গণপ্রজাতন্ত্রী বাংলাদেশ সরকার
শ্রম ও কর্মসংস্থান মন্ত্রণালয়
কলকারখানা ও প্রতিষ্ঠান পরিদর্শন অধিদপ্তর

ক্যাপ পর্যবেক্ষণের তথ্য

| কারখানার নাম | হর্নবিল এম্পায়ার লিঃ |
| মূল্যায়নের ধরণ: বৈদ্যুতিক মূল্যায়ন | পর্যবেক্ষণের তারিখ: ১৯-০২-২০২৩ |

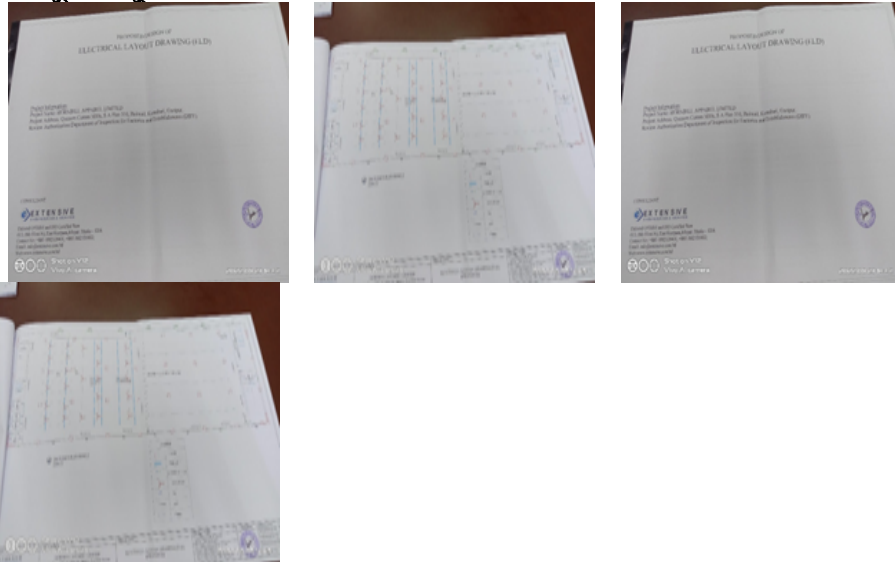
| পরিদর্শন পর্যবেক্ষণ | Location–Office room ' – As built Electrical Layout Drawings was available but not updated to indicate exact positions of all points (lamps, fans, M/C, transportable appliances and motors, but the factory maintenance person had enough knowledge about electrical layout drawing. |

| মন্তব্য | ELD matches with the most of the major appliances points and positions. 19.01.2021 CVV3: As built ELD is mostly matched with the existing loads. 16.08.2021 . (CVV-4) : As built Electrical Layout Drawings was not available at site. 23.08.2022 visit observation: Proposed Electrical Layout Drawings was found at site but not matched with existing system. 19-02-2023 visit observation: As built Electrical Layout Drawings was found at site during inspection date. |

| কার্যক্রম | 1. Provide updated Electrical layout drawing prepared after proper locations of all outlets for lamps, fans, fixed and transportable appliances, motors etc. 2. Drawings to indicate exact positions of all points of switch boxes and other outlets to match existing installation. 3. As built drawing to be approved by the engineer-in-charge. |

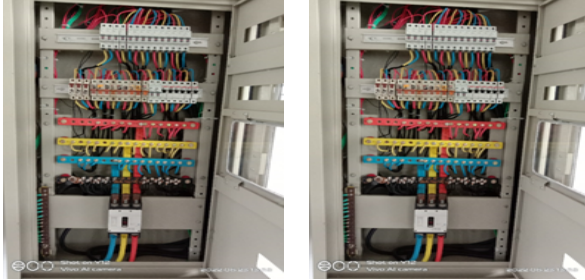
| পরিদর্শন পর্যবেক্ষণ | Location-All panels -Bunch of cables was observed at MCCB/MCB terminal and bus bar terminal. |

| মন্তব্য | No looping and bunch of cable at MCCB/MCB or bus bar terminal was found. individual circuit and over current device for every incoming and outgoing circuit at the distribution boards were used. 19.01.2021 CVV3: Bunch of cables or looping were not observed at MCCB/MCB terminal and bus bar terminal. 16.08.2021 . (CVV-4) : Bunch of cables or looping were not observed at MCCB/MCB terminal and bus bar terminal. 23.08.2022 visit observation: Bunch of cables or looping were not observed at MCCB/MCB terminal and bus bar terminal. 19-02-2023 visit observation: Bunch of cables or looping were not observed at MCCB/MCB terminal and bus bar terminal. " |

| কার্যক্রম | Avoid looping and bunch of cable at MCCB/MCB or bus bar terminal, use individual circuit and over current device for every incoming and outgoing circuit at the distribution boards. |

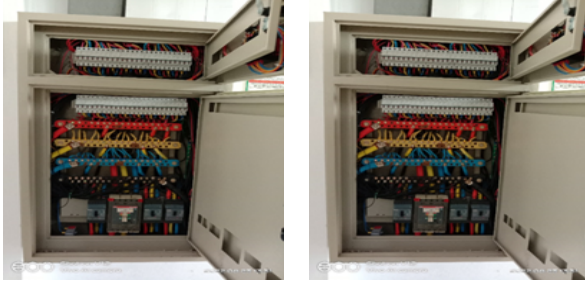
| পরিদর্শন পর্যবেক্ষণ | Location-SDB-8 at Knitting Floor -Non standard cable joints was observed in electrical circuit. |

| মন্তব্য | No faulty joints were observed. 19.01.2021 CVV3: Non standard cable joints were not observed at any panel. 16.08.2021 .(CVV-4) : Non standard cable joints were not observed at any panel. 23.08.2022 visit observation: Non standard cable joints were not observed at any panel. 19-02-2023 visit observation: Non standard cable joints were not observed at any panel. |

| কার্যক্রম | Provide cable joints of porcelain / PVC connectors with PIB tape wound around before placing the cable in the box. |

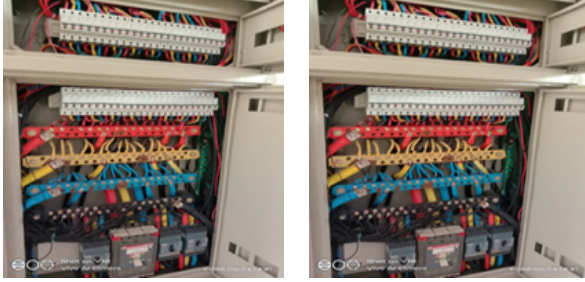
| পরিদর্শন পর্যবেক্ষণ | Location-All Panels -Common neutrals was observed for more than one circuits. |

| মন্তব্য | No Common neutrals was observed for more than one circuits. 19.01.2021 CVV3: Each circuit has dedicated neutral as per as built drawings. 16.08.2021 .(CVV-4) : Each circuit has dedicated neutral as per as built drawings. 23.08.2022 visit observation: Common neutrals was found for more than one circuits. 19-02-2023 visit observation: Common neutrals was found for more than one circuits. |

| কার্যক্রম | Each circuit should have a separate neutral (use of common neutral for more than one circuit shall not be permitted) . |

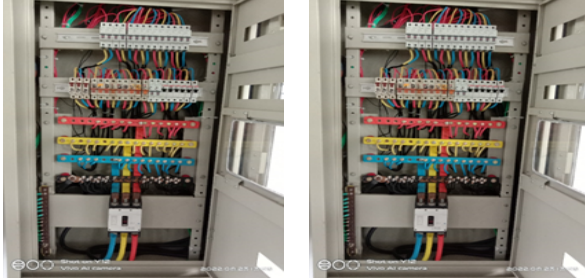
| পরিদর্শন পর্যবেক্ষণ | Location-All panels -Earth Continuity Conductor (ECC) was not provided adequately & dedicated to circuit. |

| মন্তব্য | Earth Continuity Conductor (ECC) was provided adequately & dedicated to circuit. 19.01.2021 CVV3: ECC is adequate and continued at every panel from its original earth boring. 16.08.2021 . (CVV-4) : ECC is adequate and continued at every panel from its original earth boring. 23.08.2022 visit observation: Earth Continuity Conductor (ECC) was not adequately & dedicated to circuit. 19-02-2023 visit observation: Earth Continuity Conductor (ECC) was not adequately & dedicated to circuit. |

| কার্যক্রম | 1. Provide the ECC to meet minimum cross-sectional area as per table 4.5. 2. Ensure that connections between conductors / equipment provided to durable electrical continuity and adequate mechanical strength and protection. 3. The continuous earth connection is provided back to the main intake supply earth. |
